**INFORME DE HITO DE CONTROL
N° 072-2023-OCI/5343-SCC**

**PROYECTO: "MEJORAMIENTO DE LA CAPACIDAD
RESOLUTIVA DE LOS SERVICIOS DE SALUD DEL
HOSPITAL DE FERREÑAFE, DISTRITO DE FERREÑAFE,
PROVINCIA DE FERREÑAFE, REGIÓN LAMBAYEQUE"**

**HITO DE CONTROL N° 3 – DISPONIBILIDAD Y ESTADO
SITUACIONAL DE LOS LOCALES QUE COMPRENDEN EL
PROYECTO, PRESUPUESTO Y EXPEDIENTE TÉCNICO
PUBLICADO POR UNOPS**

Imagen n.º 073
Obras provisionales proyectadas según la lámina y/o plano OP-01 para la obra principal del expediente técnico del Proyecto

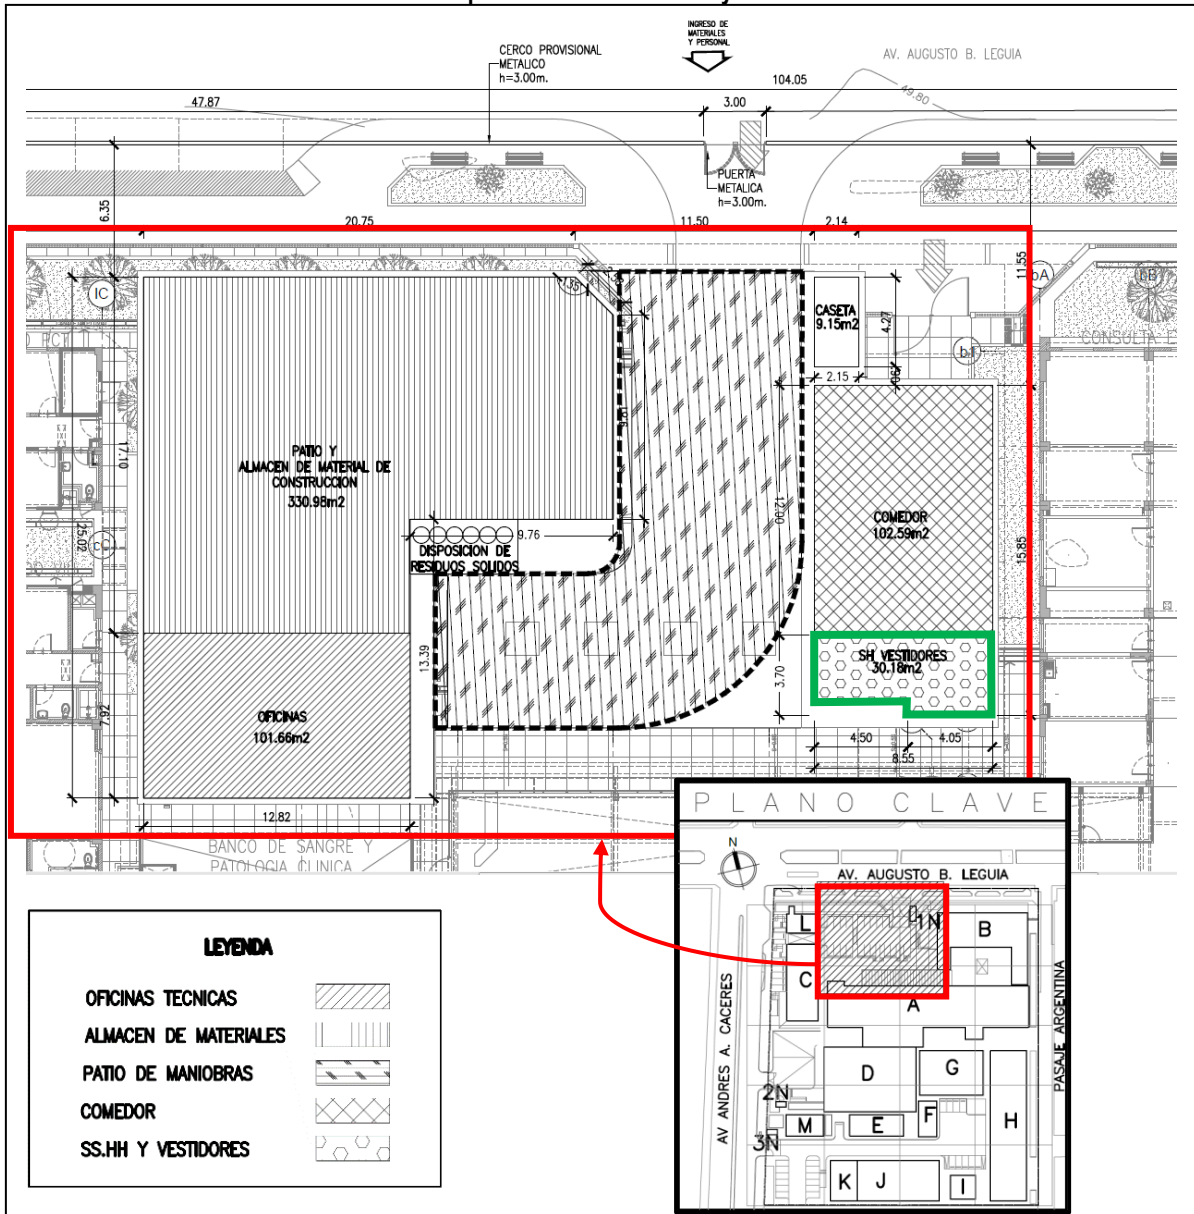
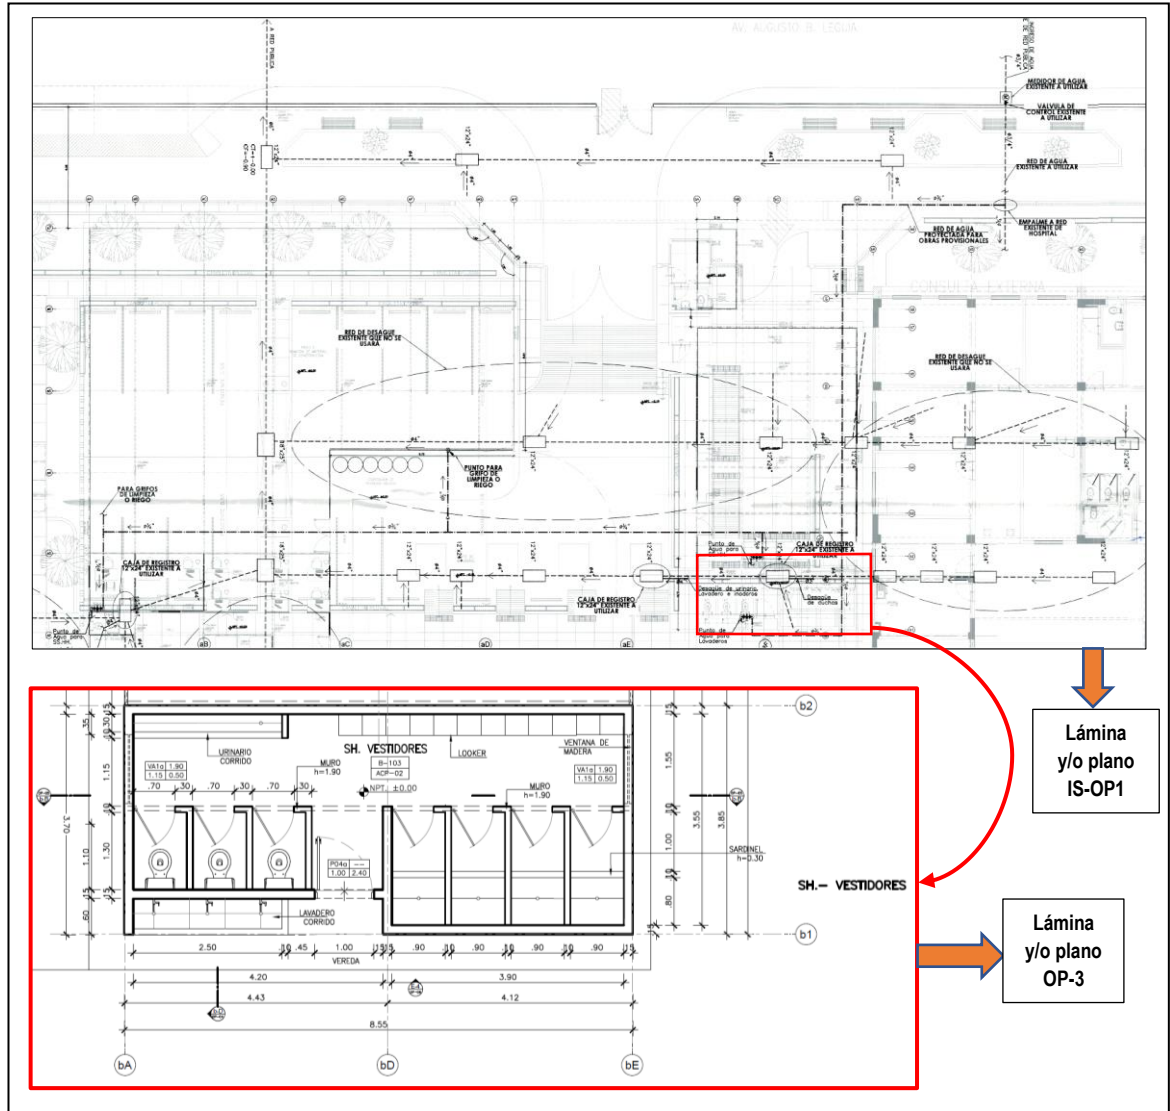
En relación al ambiente denominado "SS.HH. vestidores" (resaltado de color verde en la imagen precedente), se tiene que en la lámina y/o plano IS-OP1 "Red de agua y desagüe – obras provisionales" de la obra principal, se muestra entre otros, detalles de las instalaciones sanitarias de agua y desagüe, las cuales se empalmarán a la red existente; asimismo, en la lámina y/o plano OP-3 "Proyecto obras provisionales - planta comedor, sh.-vestidor, caseta" de la obra principal, se muestra entre otros, la distribución arquitectónica de los servicios higiénicos provisionales instalados para su funcionamiento durante la ejecución de la obra, conforme se muestra a continuación:

Imagen n.º 076
Ubicación de 2 servicios higiénicos portátiles según plano Lámina OP-01 – Obras provisionales del Plan de Contingencia Solidaridad

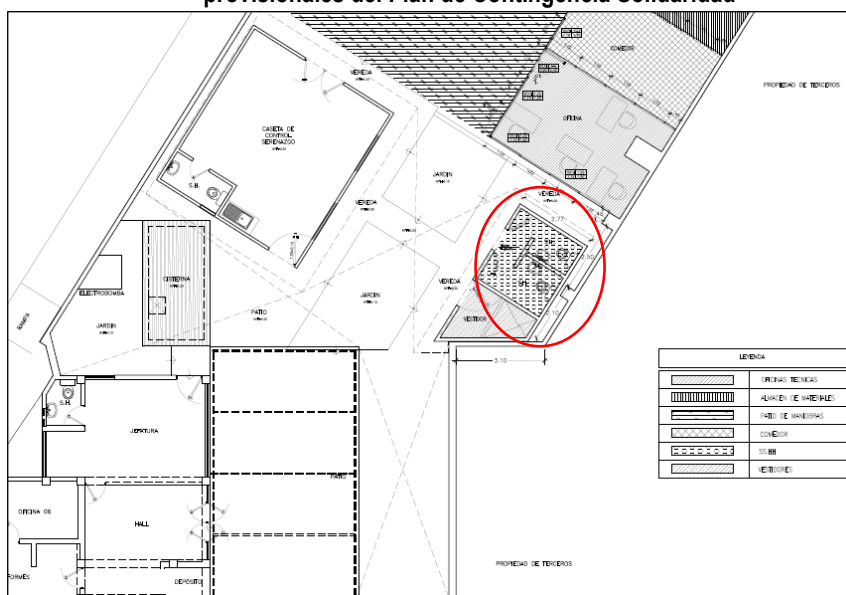
En relación al local donde se ejecutará el Plan de Contingencia Solidaridad, de igual forma únicamente en el plano de obras provisionales, de los cinco (5) baños portátiles se han ubicado (2) de ellos en la lámina OP-01; no obstante, la gráfica muestra inodoros y lavaderos fijos, en una ubicación donde actualmente funcionan servicios higiénicos del área de seguridad ciudadana de la Municipalidad Provincial de Ferreñafe, no mostrando la ubicación de los demás aparatos sanitarios portátiles.

Imagen n.º 080
Plano y/o lámina DM-01 "Plano de demoliciones - primer nivel" de la obra principal

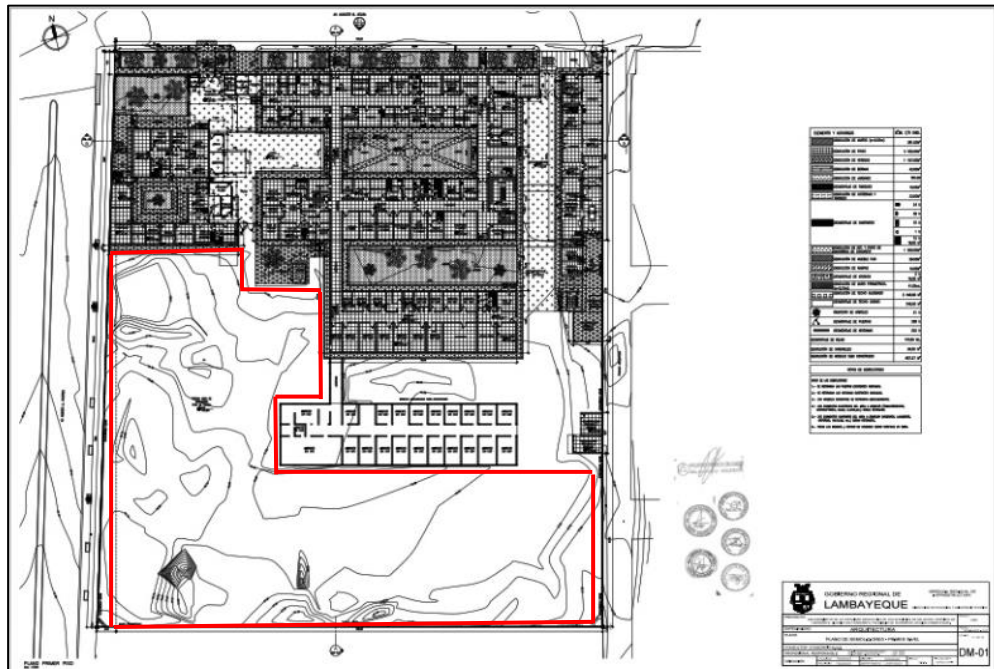
De la revisión selectiva al expediente técnico del Proyecto subido por la UNOPS en el link: <https://drive.google.com/drive/folders/1sd1raCLncx4QwQmEmX-sm06dvQa8Y6Oo>, el cual forma parte del procedimiento de selección para la ejecución del Proyecto, se advierte que, de la revisión al plano y/o lámina DM-01 "Plano de demoliciones - primer nivel", se ha evidenciado que la obra principal cuenta con un área de terreno libre de 5227.76 m² aproximadamente, conforme se visualiza a continuación:

Imagen n.º 081
Plano y/o lámina GA-02 "Planta primer piso" de la obra principal

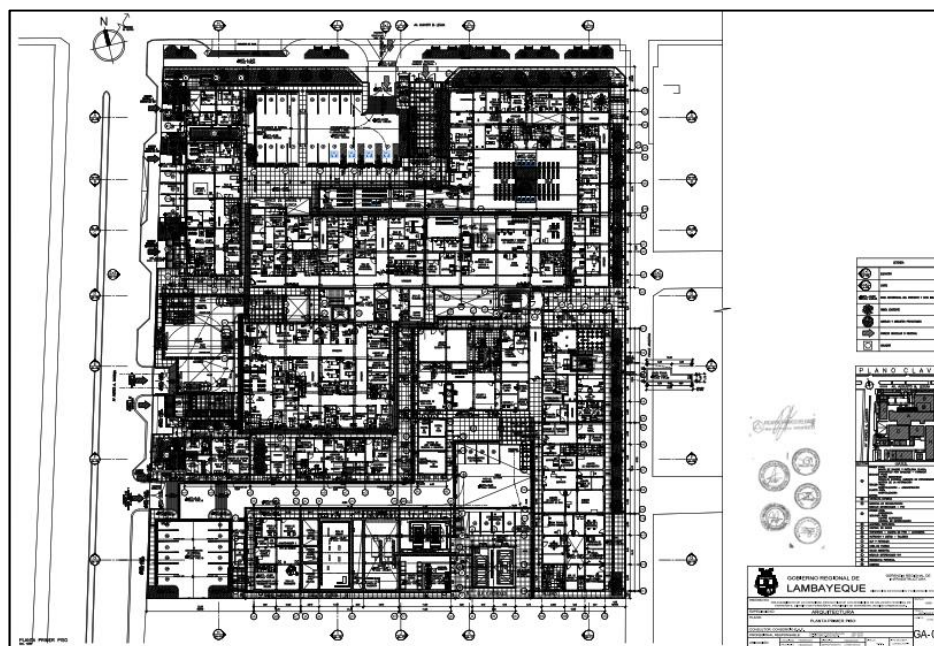
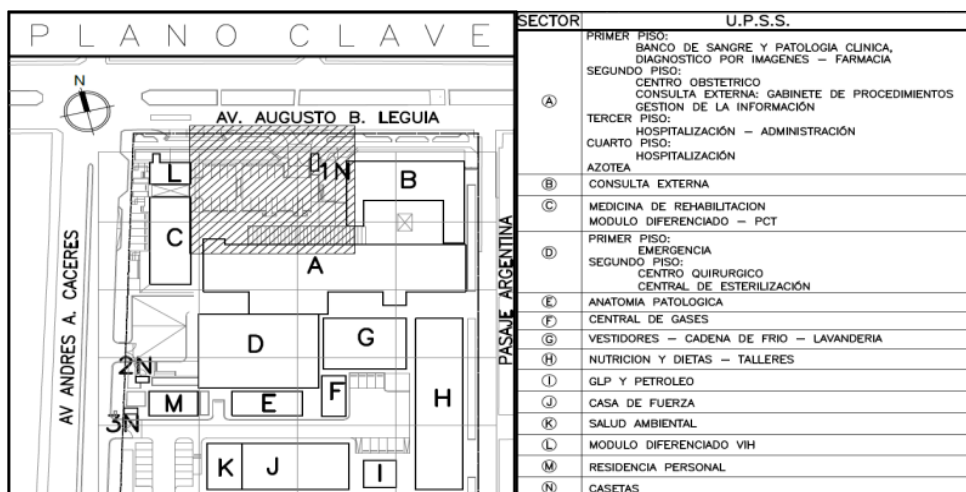
Aunado a ello, de la revisión al plano y/o lámina GA-02 "Planta primer piso" de la obra principal, se advierte que en el área libre de la imagen precedente, se van a realizar trabajos de movimiento de tierras (remociones, excavaciones y rellenos) y cimentaciones de concreto armado; toda vez que en dicha área libre se ubicarán las UPSS "Nutrición y dietas - talleres", "GLP y petróleo", "Casa de fuerza", "salud ambiental", "residencia personal", entre otros; conforme se visualiza a continuación:
